**Vec: I/64 Porúbka – most 107 – prestavba**

**Investor – Slovenská správa ciest**

**- vyjadrenie k stavebnému povoleniu**

**Situácia** nenahrádza vyjadrenie SEVAK a.s. Žilina potrebné pre účely konania v zmysle stavebného zákona, má výhradne informatívny charakter a nesmie byť poskytnutá tretím osobám na iné využitie.

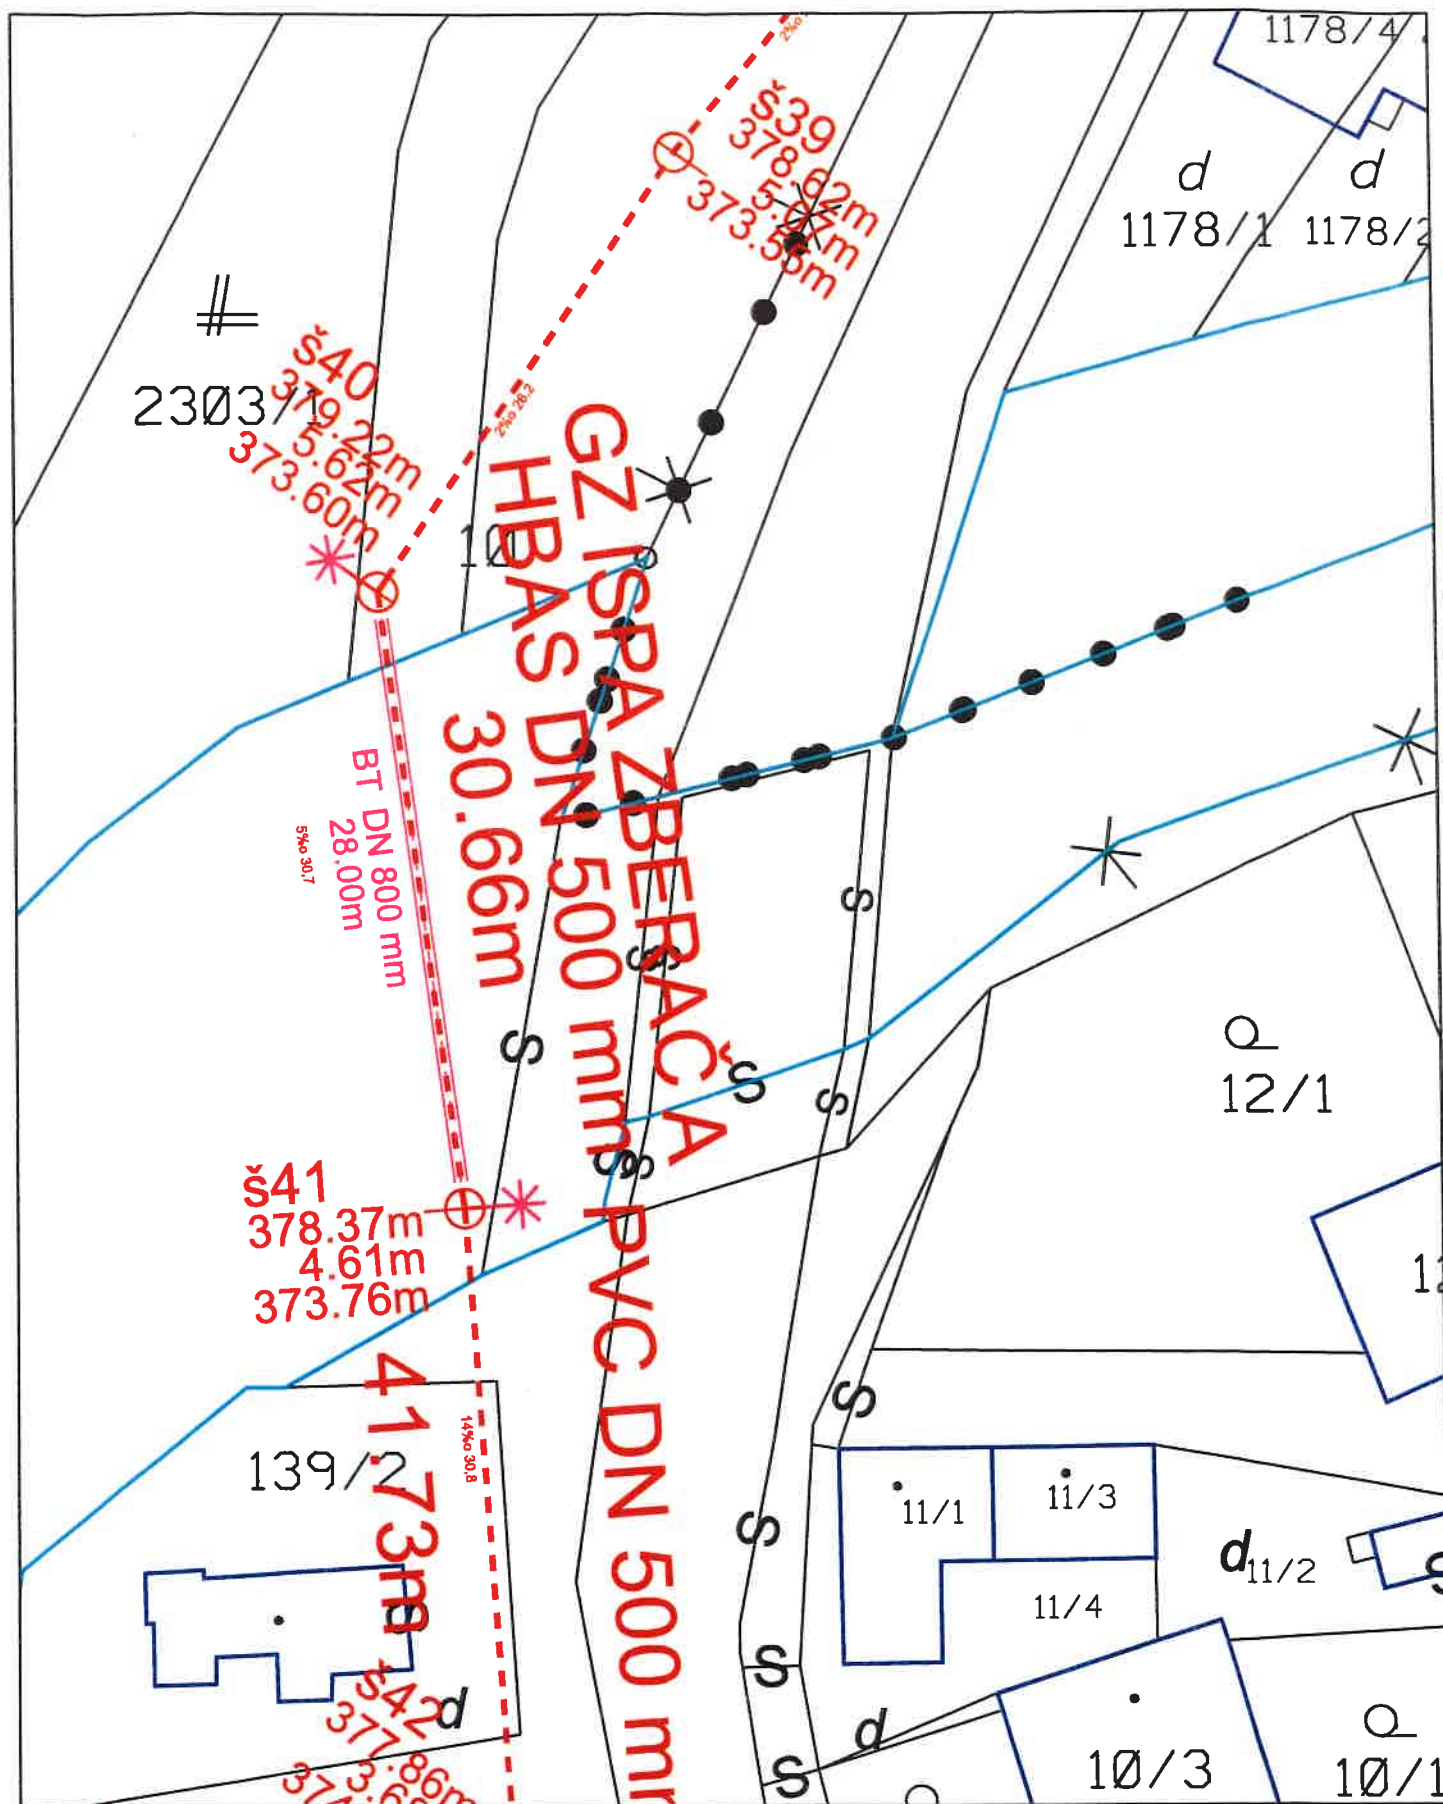
1. Záujmovým územím opevnenia dna toku rieky toho času prechádza kanalizačné potrubie PVC DN 500mm v betónovej chráničke DN 800mm v správe našej spoločnosti. Situácia Vám bola poskytnutá spolu s predošlým vyjadrením v 01/2019.
2. Pred zahájením zemných prác stavebník požiada o vytýčenie podzemných vedení, ktoré sa nachádzajú v záujmovom území a zabezpečí, aby pri realizácii všetkých stavebných prác bola dodržaná STN 73 6005 pri súbahu a križovaní s ostatnými vedeniami a aby bolo zachované ochranné pásmo existujúcich inžinierskych sietí. Vytýčenie našich sietí Vám na základe písomnej žiadosti vykoná naša organizácia.

3. V zmysle Zákona č. 442/2002 Z.z. O verejných vodovodoch a verejných kanalizáciách § 19 odsek 2 je vymedzené pásmo ochrany VK v šírke min 2,5 m od pôdorysného bočného okraja potrubia na obidve strany. V ochrannom pásme VK musia byť výkopy vykonávané ručne.
4. Hutnenie podložia v blízkosti a v mieste križovania VK realizovať po vrstvách, vibračnými zariadeniami takým spôsobom, aby dynamické rázy pri hutnení nepoškodili potrubie.
5. Počas stavebných prác požadujeme prizývať ako odborný technický dohľad príslušného prevádzkového majstra našej spoločnosti.
6. V kolíznych úsekoch požadujem upraviť do úrovne nivelety terénu všetky poklopy našich inžinierskych sietí, prípadne smerové stĺpiky a tabuľky neprekladať.
